DAEWOO Nubira J100|J150

Le feu AR de brouillard s'allume de manière intempestive

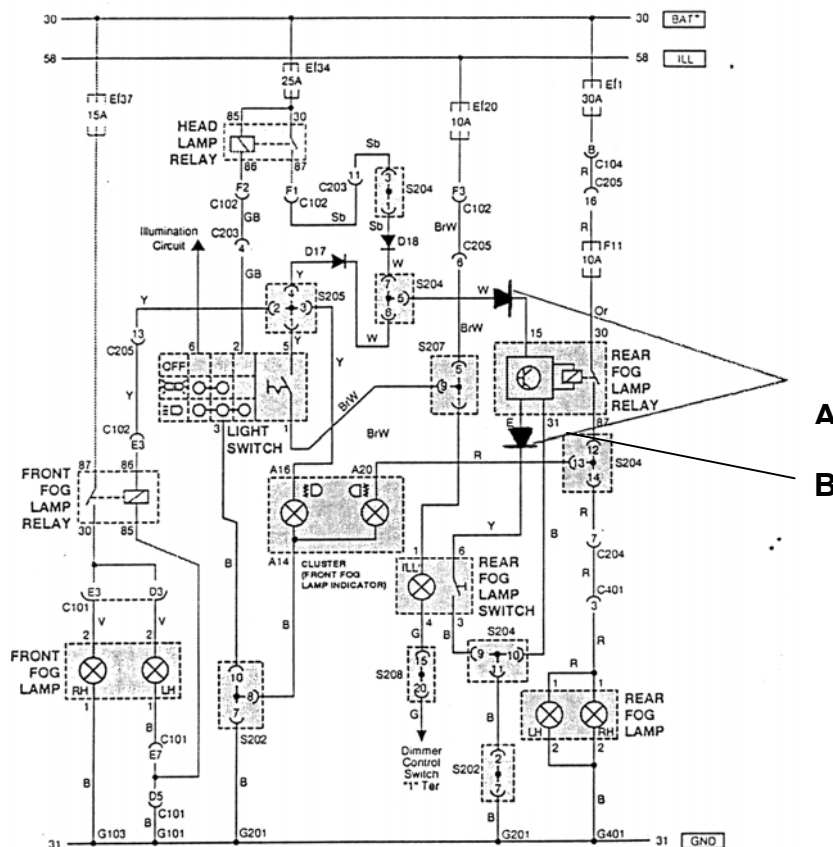
Problème :

Le feu de brouillard peut s'allumer de manière intempestive bien qu'il ne soit pas activé.

L'intégration de deux diodes supplémentaires (schéma électrique, pos. A) au niveau des cheminements de câbles blanc et jaune (schéma électrique, broche 15 et E) à proximité du relais du feu AR de brouillard (pos. B) peut permettre de remédier à ce problème. Lors du soudage des diodes (disponibles chez les concessionnaires Daewoo), il faut impérativement respecter le sens (flèche dans le sens du passage du courant). Une gaine thermorétractable doit être utilisée pour l'isolation.
